Online-Beteiligung Grünflächenkonzept

Dokumentation der Ergebnisse

Die Stadt Rüdesheim am Rhein hat durch das Büro *Die Landschaftsarchitekten Bittkau + Barfelder* aus Wiesbaden ein Grünentwicklungskonzept für das Fördergebiet Auf der Lach erstellen lassen. Das Konzept visualisiert verschiedene Maßnahmen zur Herstellung von grüner und blauer Infrastruktur im Fördergebiet mit einem Fokus auf die Aufwertung der Rheinanlage. Die Planungen dienen als Arbeitsgrundlage für die weitere Entwicklung des Areals und werden an die BuGa gGmbH weitergegeben.

3.1 Kategorie Idee (Blau)

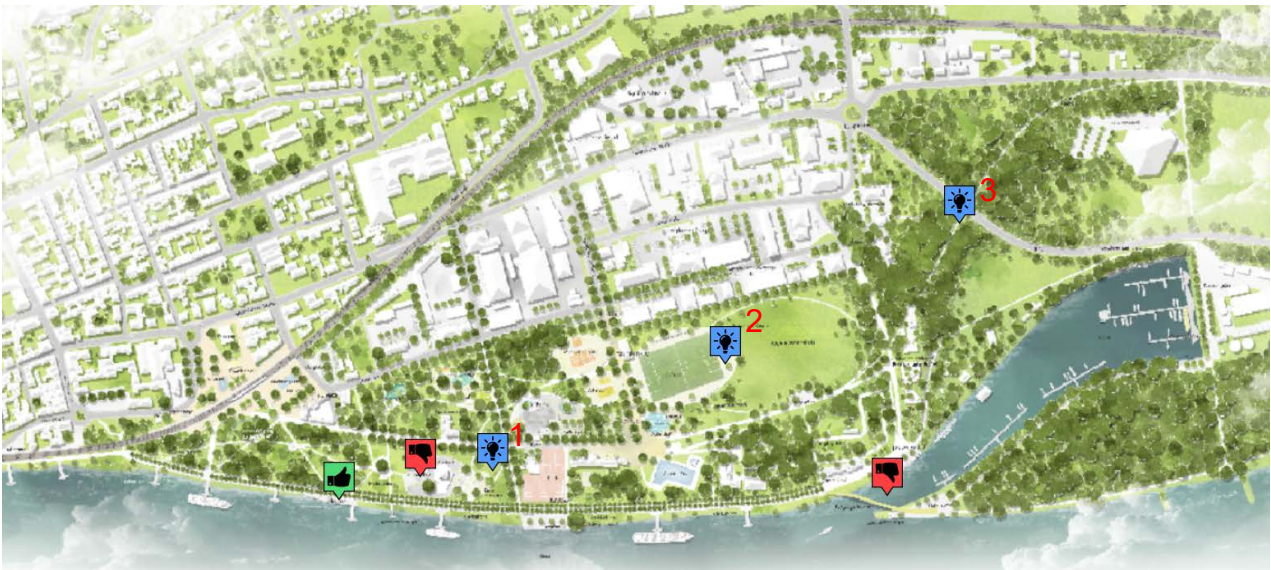
Wie bereits in der Planung eingezeichnet, ist ein großes Pumptrack eine tolle Sache für jegliches Alter. Es gibt vollflächig betonierte Pumptracks welche mit Leichtigkeit bis zu 40 Personen gleichzeitig nutzen können. Aus diesem Grund sollte man nicht nur eine „Runde“ Bahn machen, sondern lieber eine große Fläche. Aus Erfahrung würde ich in unmittelbarer Nähe dieses Pumptracks auf Bäume verzichten, damit die Sturzgefahr durch Blattwerk, Eichen, Kastanien etc. minimiert wird und man die Bahn nutzen kann ohne sie erst komplett abzukehren (sofern ein Besen vorhanden). Auch ausreichend Sitzgelegenheiten in unmittelbarer Nähe sind wichtig, damit Begleitpersonen welche das Pumptrack nicht nutzen nicht irgendwo im Weg rum stehen oder auf dem Boden sitzen müssen. Als weitere Idee meinerseits wären auf den Grashügeln Rutschen und/oder große Abwasserrohre zum durchkrabbeln kleinerer Kinder sehr schön. (Eine Art Tunnel, wie er auch auf dem Abenteuerspielplatz seit vielen Jahren vorhanden ist). Ich freue mich schon auf das Ergebnis, auch wenn es noch Jahre dauert.

Bei der Neugestaltung der Fläche auf der Lach in Rüdesheim wäre ein eingezäunter Agility/Spielplatz für Hunde zum austoben eine gute Idee. Im Gedankenaustausch mit befreundeten Hundebesitzern haben ich festgestellt dass mein Wunsch von Anderen geteilt wird. Auf gesellschaftliche und soziale Bedeutung dieser Vierbeiner muss ich nicht weiter eingehen. Hunde sind ja auch Steuerzahler! Deswegen wünsche ich mir, dass mein Anliegen zumindest diskutiert wird. Andere Gemeinden haben diese Plätze längst!

Gute Idee, die Brücke über die B42 für einen Fuß- und Radweg zu nutzen. Auch wenn es einen Kreisverkehr geben wird, so ist in Anbetracht des starken Kfz-Verkehrs eine Alternative zum Europadreieck sehr zu begrüßen. Die Rampe (mit Brücke?) an der Westseite der Hindenburgbrücke erscheint mir aber sehr aufwändig. Vorschlag: Man könnte den Weg vielleicht besser südlich der B42-Brücke mit einer Rampe auf der östlichen Bahndammseite auf Höhe Wasserschutzpolizei an den vorhandenen Weg anschließen.

3.2 Kategorie Lob (Grün)

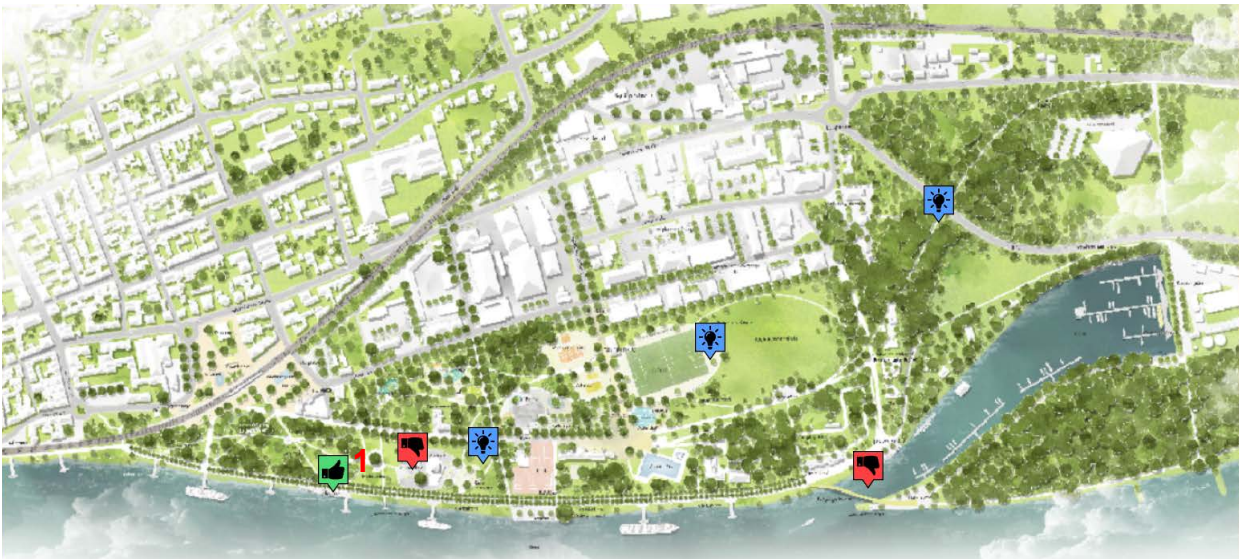
Als einer der wesentlichen Verbesserungsmöglichkeiten sehe ich Zugänge zum Rhein zu schaffen.
Sehr gut!

3.3 Kategorie Kritik (Rot)

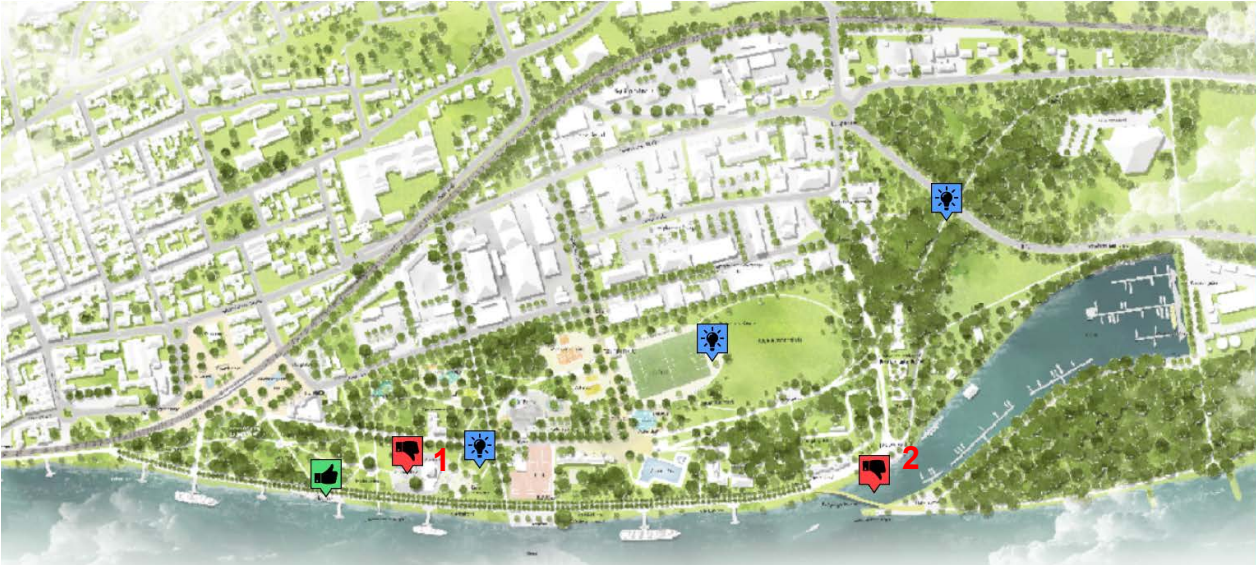
Die Rüdeshheimer Altstadt lebt von ihrem vielfältigen gastronomischen Angebot. Auch ankommende Reisende mit Schiffen sollen dieses Angebot nutzen. Ein weiteres gastronomisches Angebot in Form eines Aussichtscafés ist daher deutlich kontraproduktiv. Nicht nur dass Besucher aus der Rüdeshheim Altstadt fern bleiben und weggelockt werden, sondern auch ein Neubau in den wunderschönen, naturbelassenen Rheinanlagen schadet diesen sehr. Es müssen nicht überall Häuser hochgezogen werden, sondern es sollte ein naturbelassener Ansatz bleiben. Zudem verursacht ein Café weitere Verkehre in die Rheinanlagen und Parkplätze müssen ebenfalls vorgehalten werden. Eine zusätzliche Versiegelung, gerade im Hochwassergebiet ist nicht zeitgemäß. Es gibt ein gastronomisches Angebot auf dem schönen Minigolfplatz, im Schwimmbad, am Weinstrand und am Weinprobierstand. Das ist mehr als ausreichend.

Problembeschreibung: Segelboote und andere Fahrzeuge mit Aufbauten können nicht mehr durch die Hafeneinfahrt. Eine Brücke über dem Hafen müsste so hoch gebaut werden, dass insbesondere Segelboote mit ihren Masten noch durchfahren könnten. Segelbootmasten im Rüdeshheimer Hafen sind bis zu 13 m hoch. Das Vereinsschiff des RYC, ein altes Küstenmotorschiff, das regelmäßig zur Werft muss, hat eine Masthöhe von ca. 20 m. Alternative Idee: Einsatz eines kleinen Fährbootes, das von Rentnern aus den Wassersportvereinen bedient wird.

Das Rheinufer der Hindenburgbrücke wird zwei Mal im Jahr (im März und im November) genutzt, um dort die Boote der im Hafen ansässigen Vereine mit einem Kran aus dem Wasser zu heben oder ins Wasser zu heben. Dazu wird ein freier Zugang zu der Böschung benötigt. Das abgebildete Konzept würde dies unmöglich machen. Das wurde mit den Landschaftsarchitekten und der Projektleitung schon besprochen.

Eine Fußgängerbrücke zwischen dem Rüdeshemer Rheinufer und der Hafenspitze ist nicht sinnvoll realisierbar - schlicht und ergreifend. Eine barrierefreie Erschließung und der reibungslose Bootsverkehr von Wasserschutzpolizei und Yachthafen sind einander widersprechende, nicht zu erfüllende Kriterien. Gründe (ohne Anspruch auf Vollständigkeit) :

1. Die Brückenhöhe über dem höchsten Schifffahrtswasserstand (HSW, Pegel Bingen: 490cm) müsste min. 12m betragen. Auch angesichts der erforderlichen Rampen/Spindeln für den Aufgang (Barrierefreiheit!), entstünde ein gigantisches Bauwerk mit einem Raumbedarf, der jede sinnvolle Gestaltung der Uferbereiche verhindern würde.

2. Aufzüge für den barrierefreien Zugang: Enorme Aufzug-"Türme" auf beiden Ufern, ZUSÄTZLICH zu Treppen. Enorme Baukosten. Wer trägt die Folgekosten für Instandhaltung, Betrieb, Reparatur, ...?

3. Hebe-/Schwenkbrücke: Enormer technischer, baulicher und FINANZIELLER Aufwand. Zudem muss die einwandfreie technische Funktion RUND UM DIE UHR gewährleistet sein. Wer ist für die Betätigung verantwortlich, wer trägt die Folgekosten?

4. Alle technischen Einrichtungen bei einer Hebe-/Schwenk- oder Aufzulösung müssten hochwassersicher ausgeführt werden. Kosten? Technischer/baulicher Aufwand?

5. Aufgrund der unvermeidlichen Dimensionen eines solchen Bauwerks ist die optische Anmutung, die in der Grafik suggeriert wird, reine Science Fiction.

6. Bei allen Maßnahmen ist zudem zu berücksichtigen, dass der Rüdeshemer Hafen auch Stützpunkt der Wasserschutzpolizei sowie des Wasser- und Schifffahrtsamts (WSA) und der Feuerwehren Geisenheim und Rüdeshem ist.

Alternativvorschlag: - Einfache Anleger an beiden Ufern und nostalgischer, manueller Fährverkehr vor/zur Hafenspitze während der BuGa und danach ggf. zu besonderen Anlässen. - Landseitige Spundwand (ca. 20-25m) für Krandienst für Sportboote, Havaristen, WSA, ... - Großzügige landseitige Ufergestaltung, um den Kranzugang zu ermöglichen.

Ich weiß nicht, ob das sein muss. Man kommt ja bequem hin, wenn man um den Hafen läuft. Und die Hafenspitze ist ja von der Fläche her nicht gerade groß, wenn da ein Run von Touristen ist, wo sollen die hin. Stau? Aber vielleicht habe ich dich den Sinn nicht verstanden. Ich denke das Geld könnte man besser verwenden. Schön fände ich, wenn auch in Infotafeln investiert wird. Z.B. über die Maulbeerallee und deren angedachten Zweck. Ich denke da gibt es noch Einiges in Rüdeshem, wo man interessant für Touristen informieren kann. Wir machen da viel zu wenig.

Sehr teuer, aber kein Mehrwert für irgend jemanden. Man kann auch heute alles gut zu Fuß erreichen.
